Das Original

TSI 03/13

Citroën | Peugeot

431.440

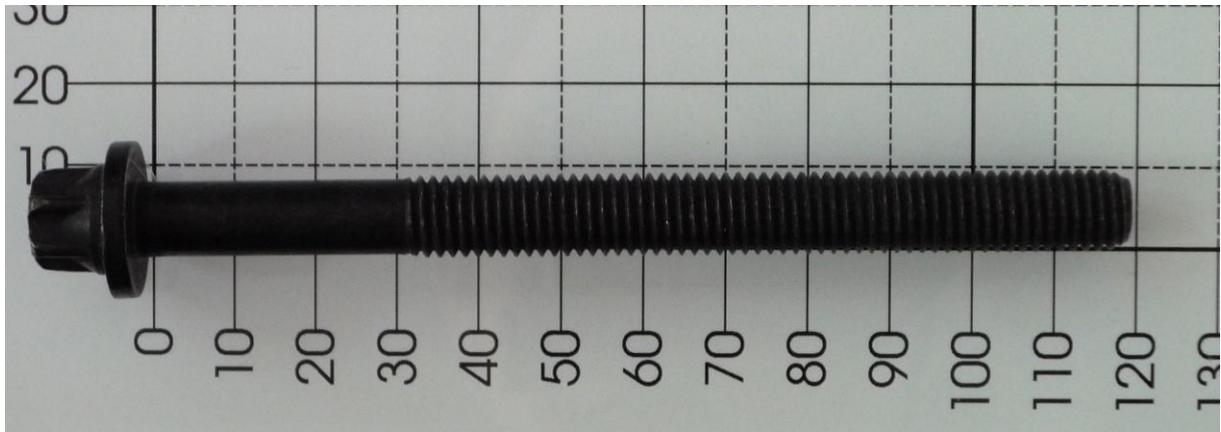
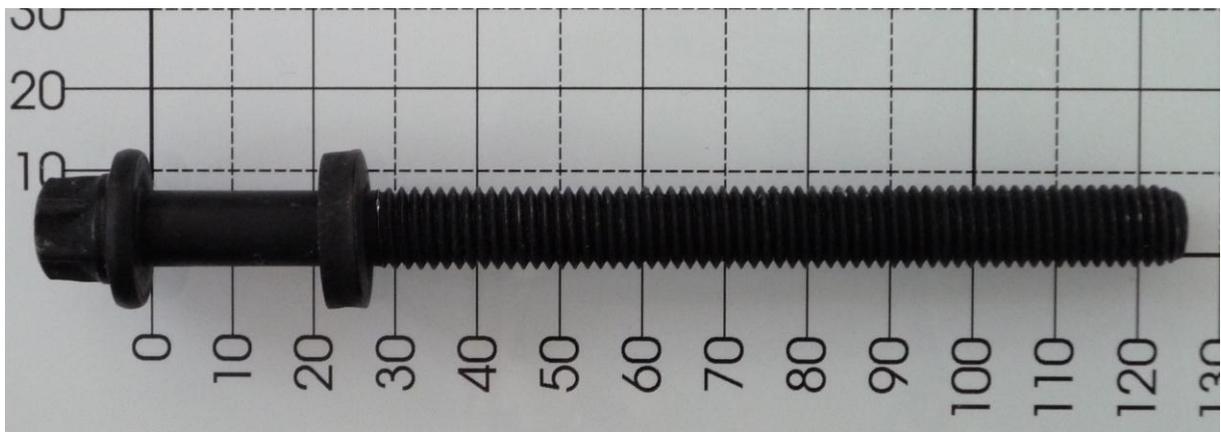
Neu:

431.440

M10 x 1,5 x 117

Ersetzt:

152.530

M10 x 1,5 x 122

-  431.440 ersetzt rückwirkend  152.530 und wird ohne zusätzliche Unterlegscheibe verbaut
